福島第一原子力発電所 特定原子力施設に係る実施計画変更比較表（第Ⅱ章 2.5 汚染水処理設備等）

福島第一原子力発電所 特定原子力施設に係る実施計画変更比較表 (2.16.1 多核種除去設備)

福島第一原子力発電所 特定原子力施設に係る実施計画変更比較表 (2.16.2 増設多核種除去設備)

福島第一原子力発電所 特定原子力施設に係る実施計画変更比較表 (2.16.3 高性能多核種除去設備)

図-3 増設多核種除去設備の系統構成図 (1/3)

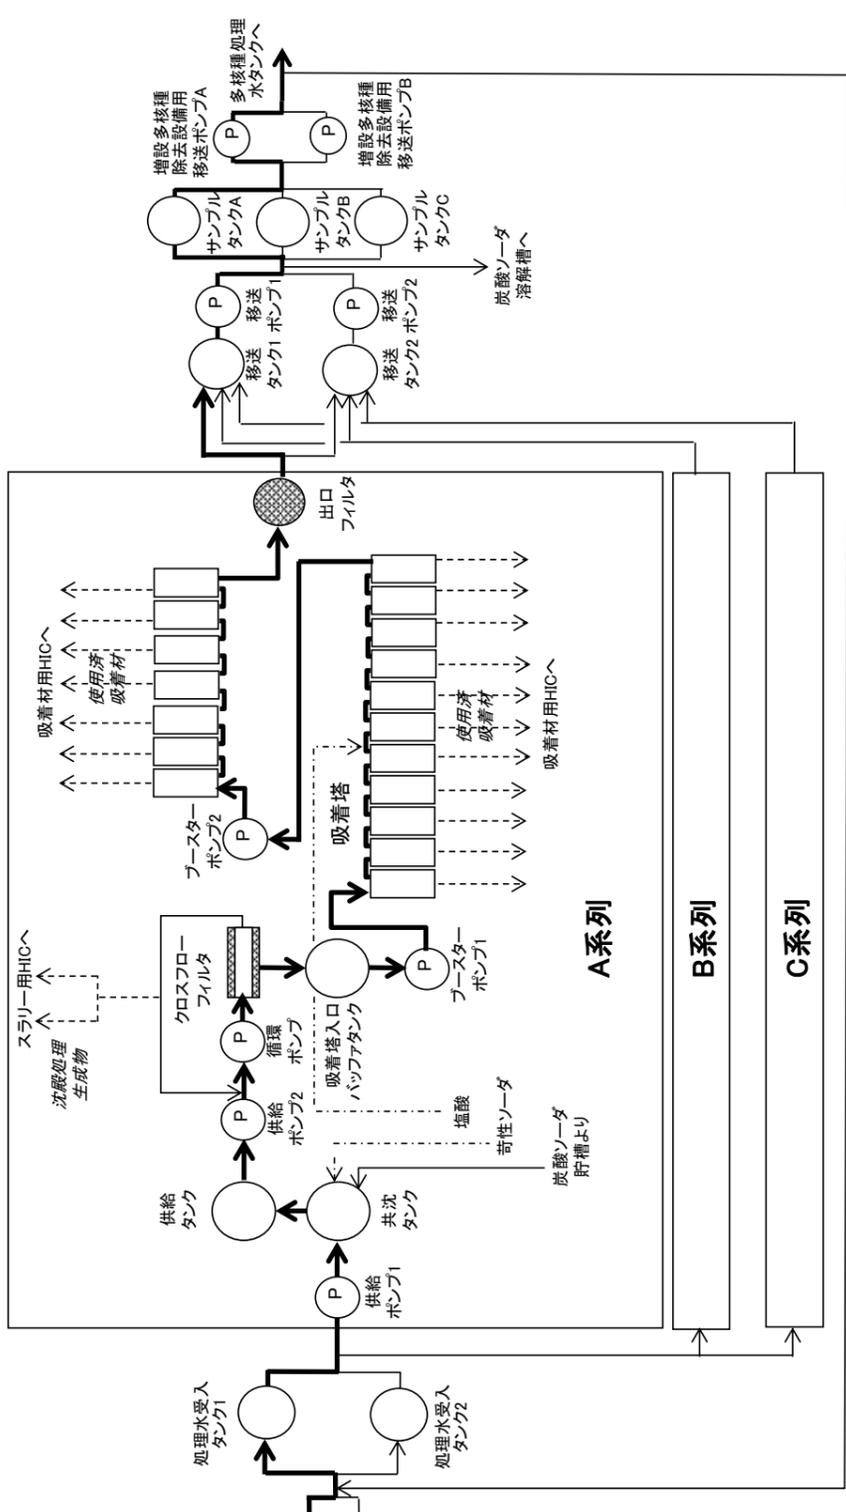
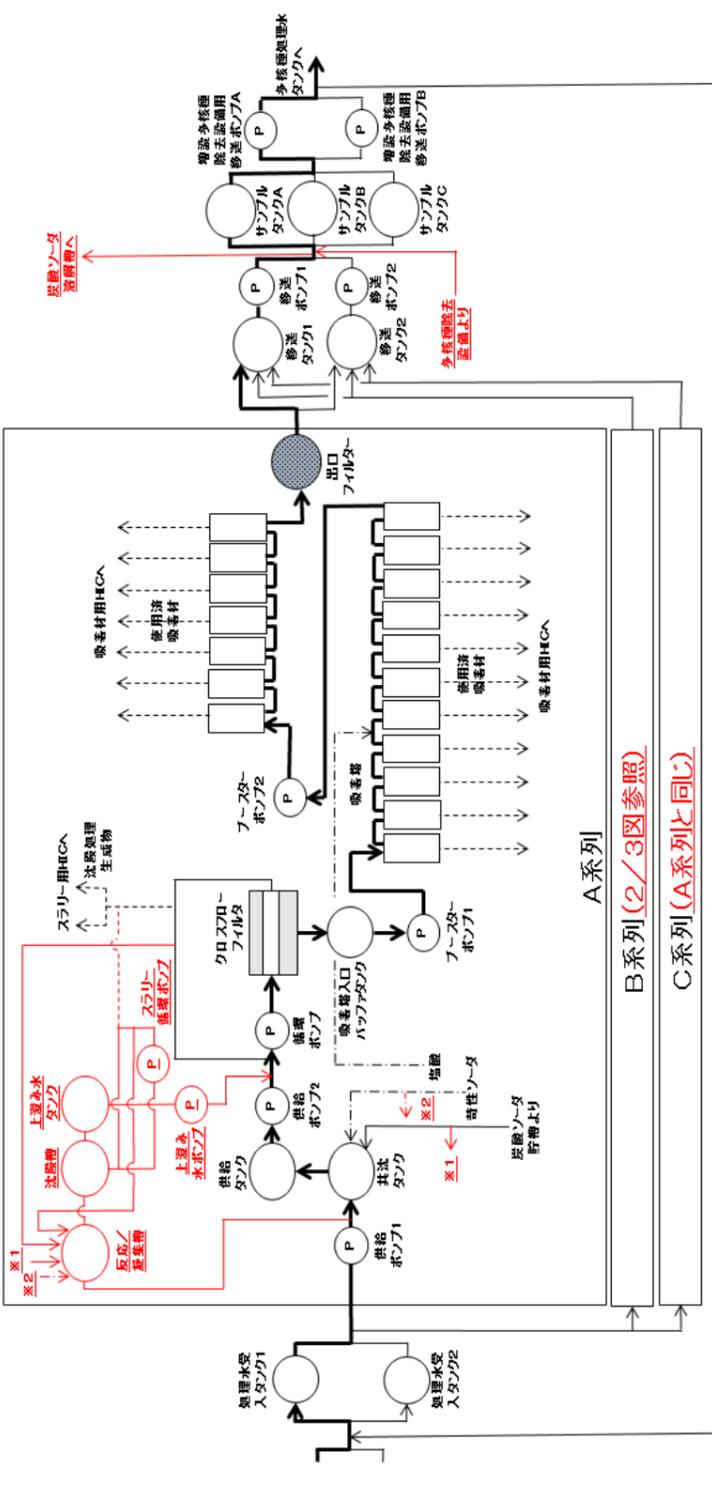
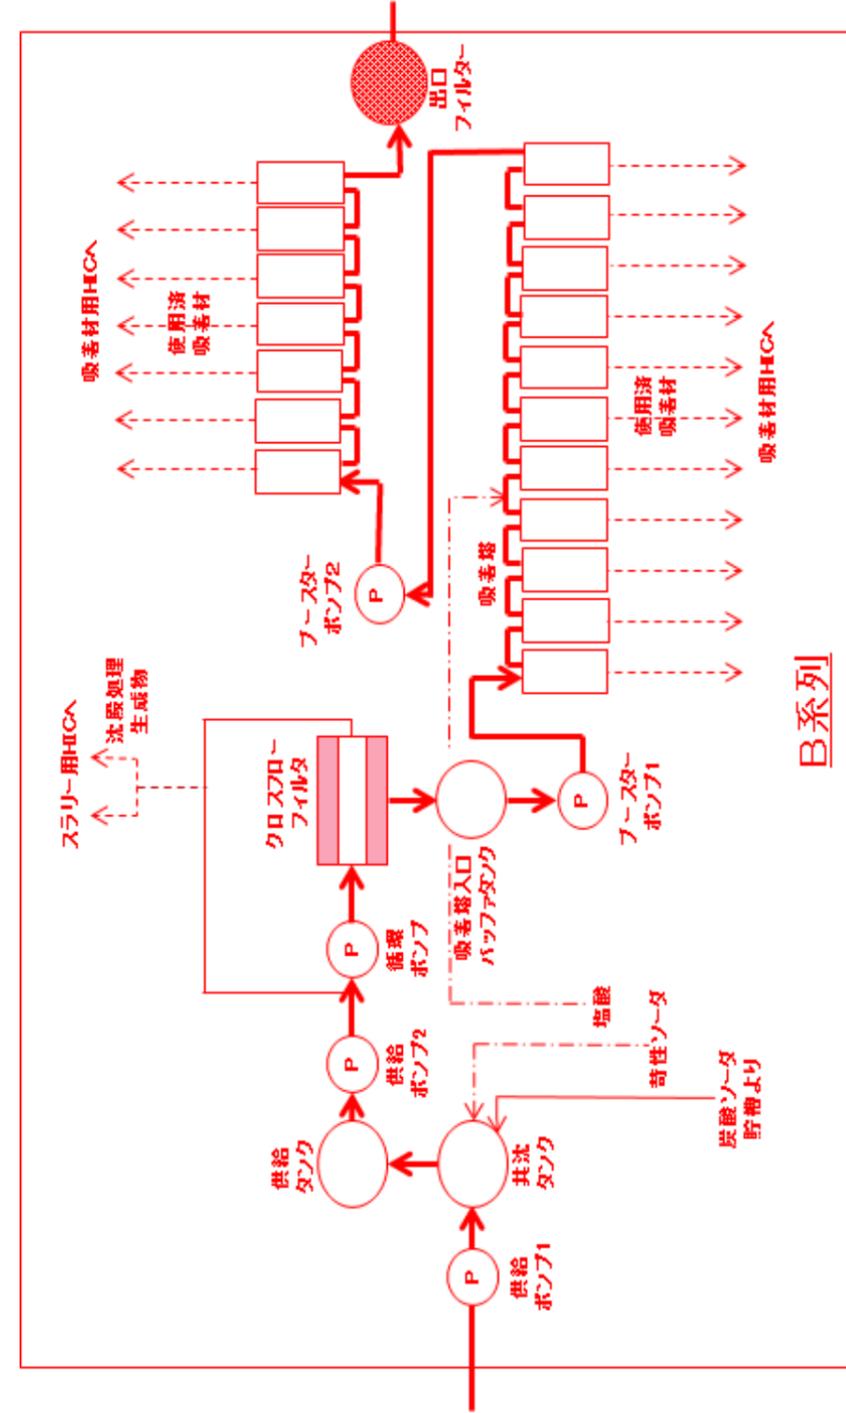
変更前	変更後	変更理由
<p>(中略)</p>  <p>添付資料-1</p>	<p>(中略)</p>  <p>添付資料-1</p>	<p>前処理装置改造に伴う記載の変更及び追加</p> <p>連絡配管追設による記載の追加</p> <p>その他記載の適正化</p>

前処理装置改造に伴う記載の変更及び追加

(2) 構造計画
a. 機器

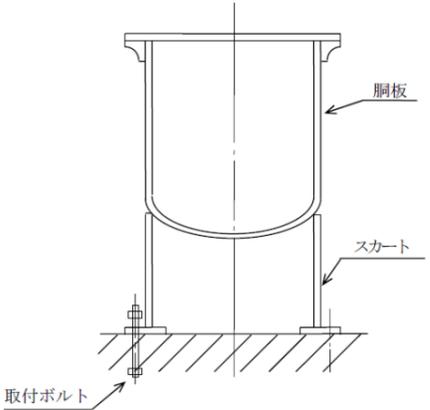
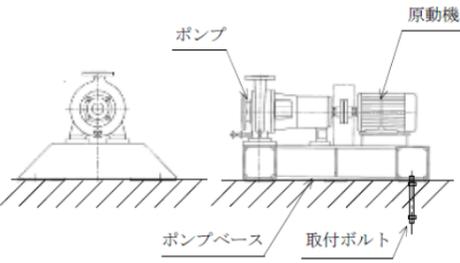
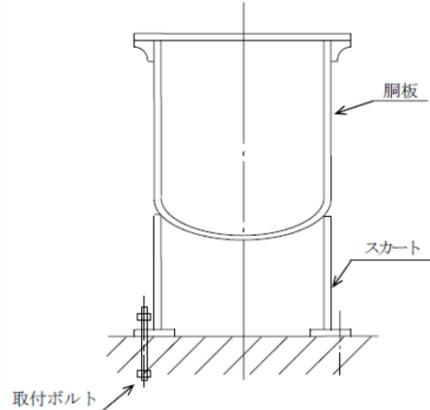
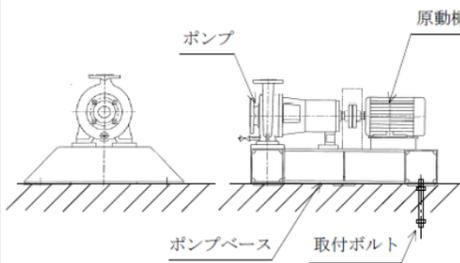
前処理装置改造に伴う記載の追加

前処理装置改造に伴う記載の追加

図-4 配管概略図 (1/14)

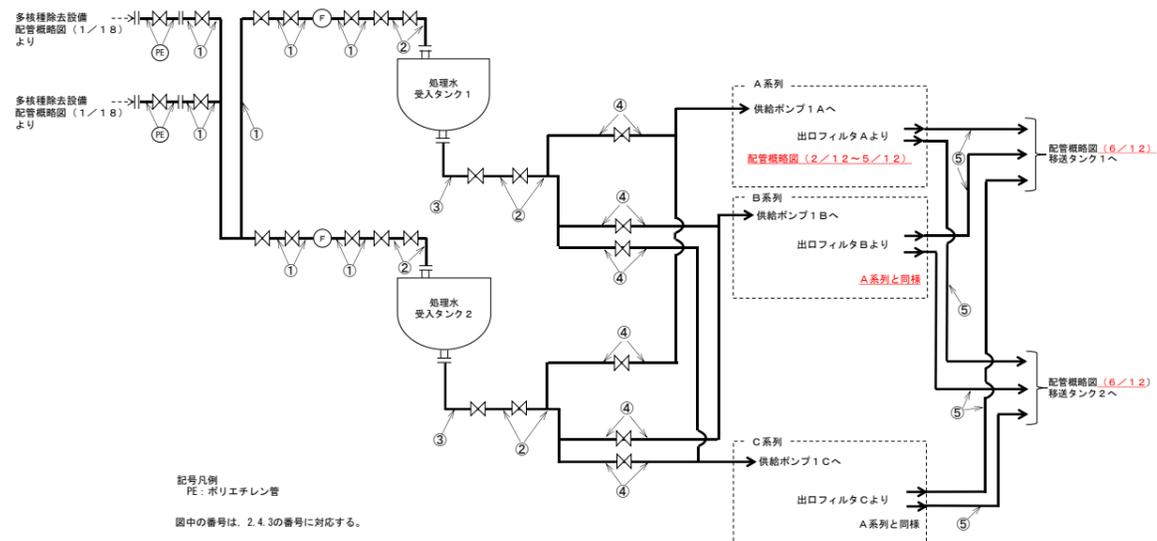
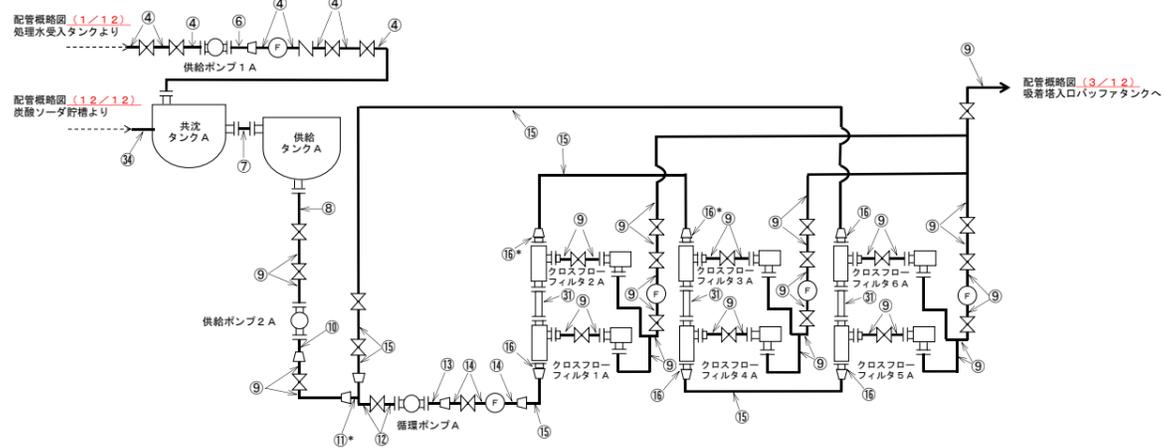
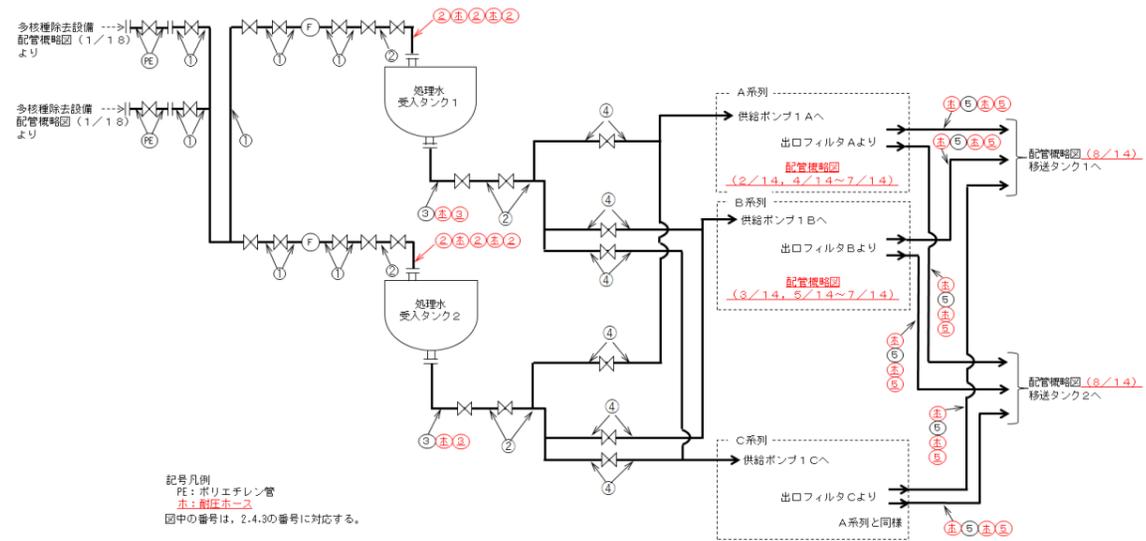
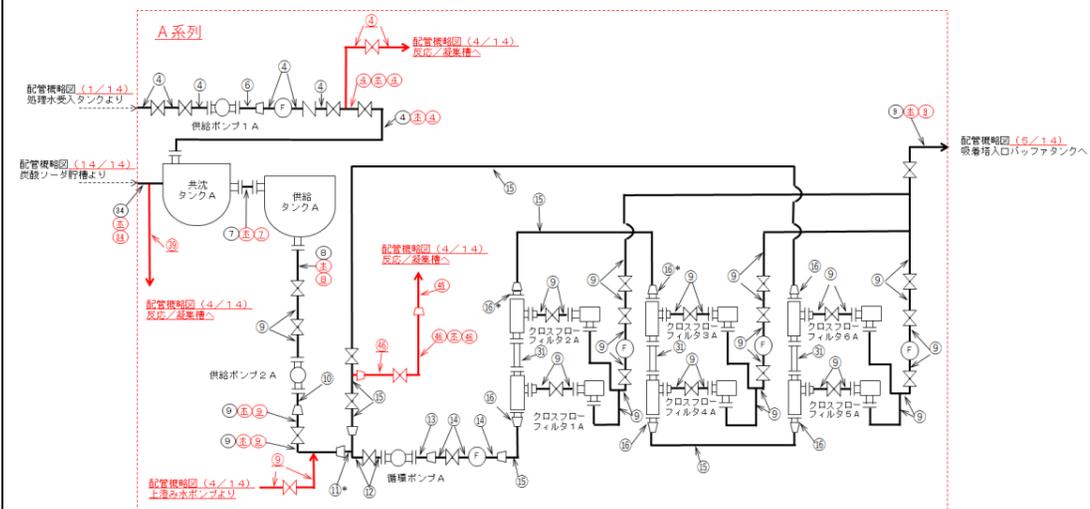
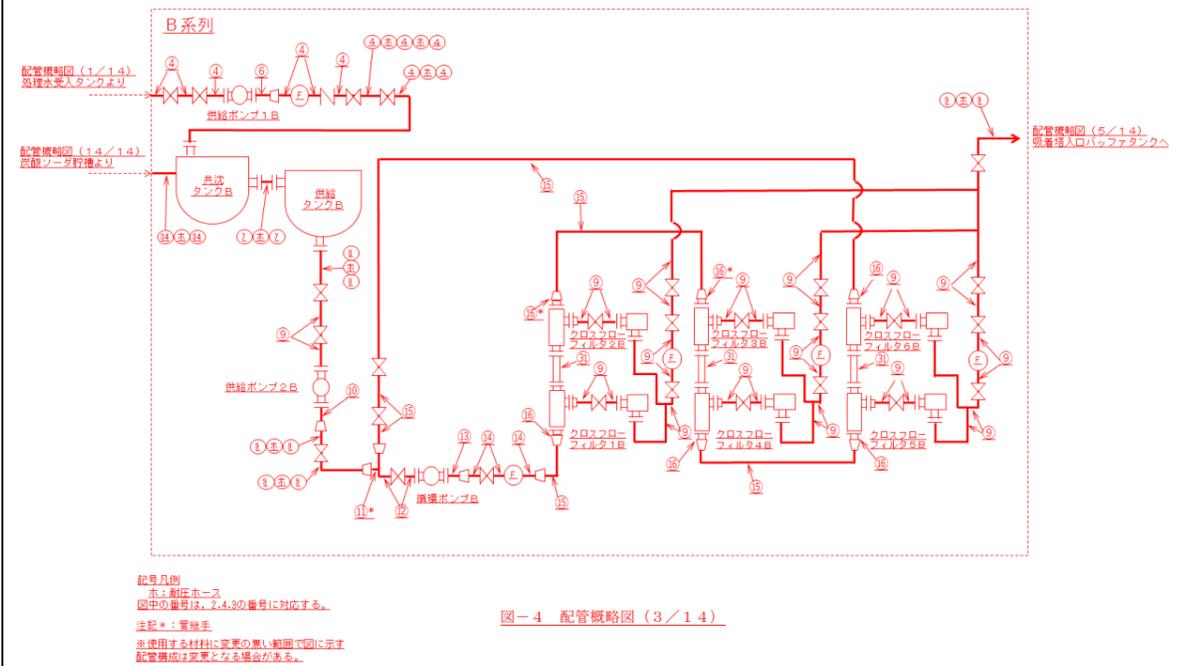
前処理装置改造に伴う記載の変更及び追加、その他記載の適正化

図-4 配管概略図 (5/14)

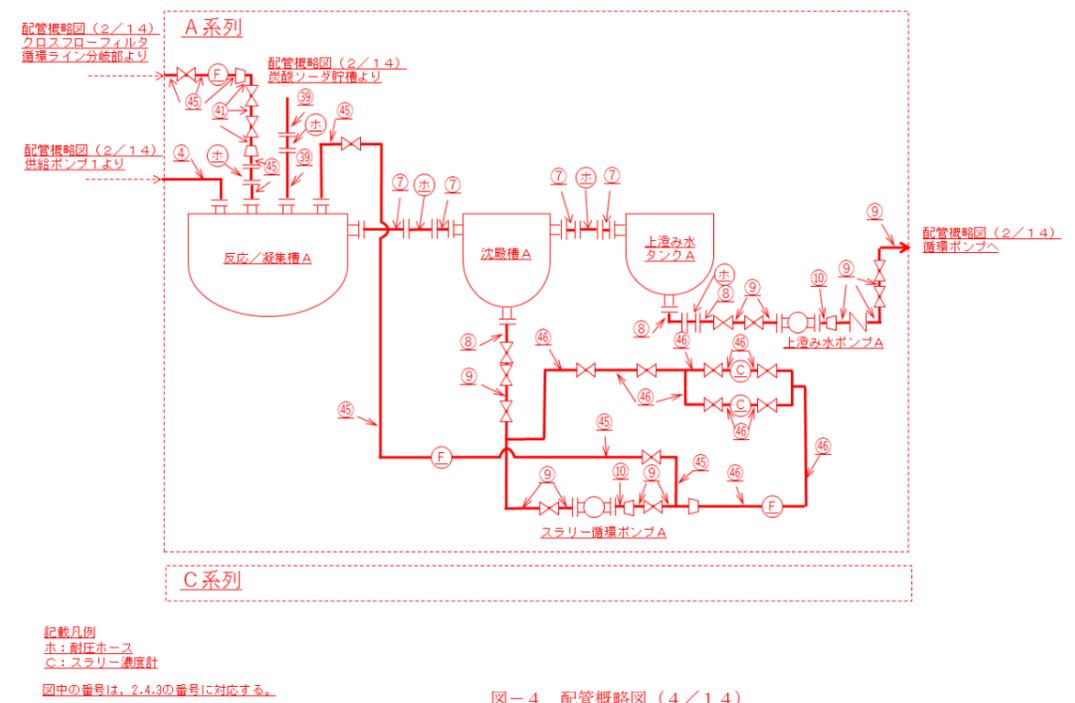
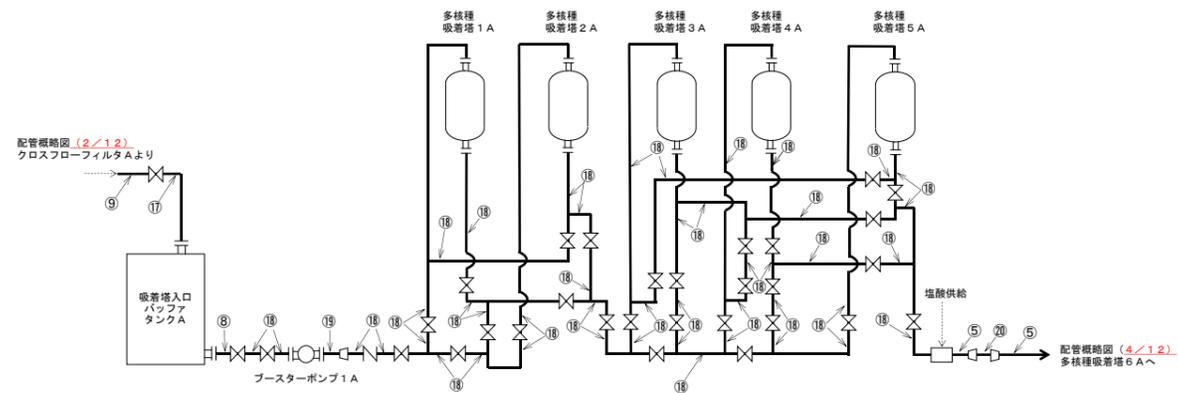
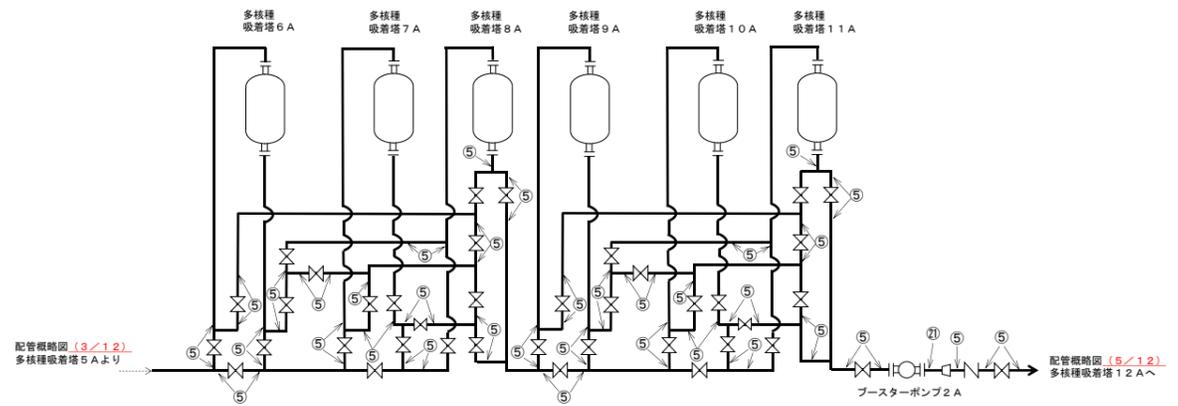
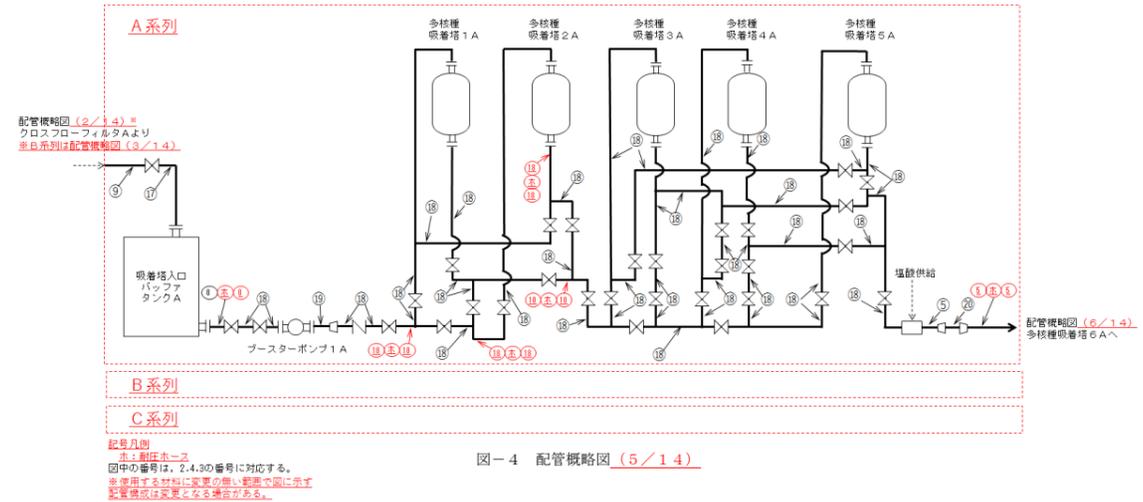
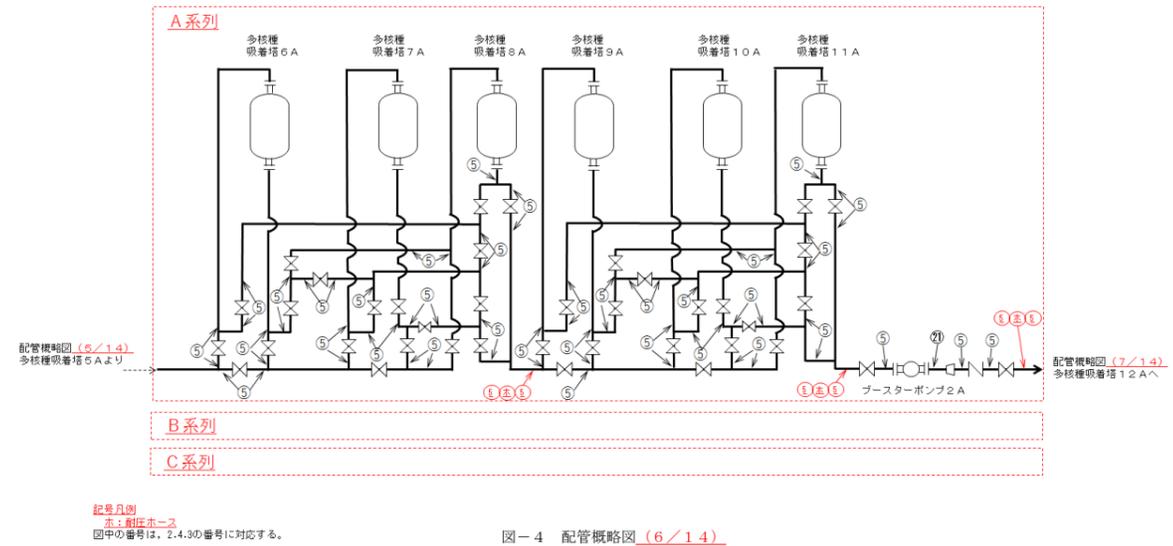
前処理装置改造に伴う記載の変更及び追加

前処理装置改造に伴う記載の変更及び追加、その他記載の適正化
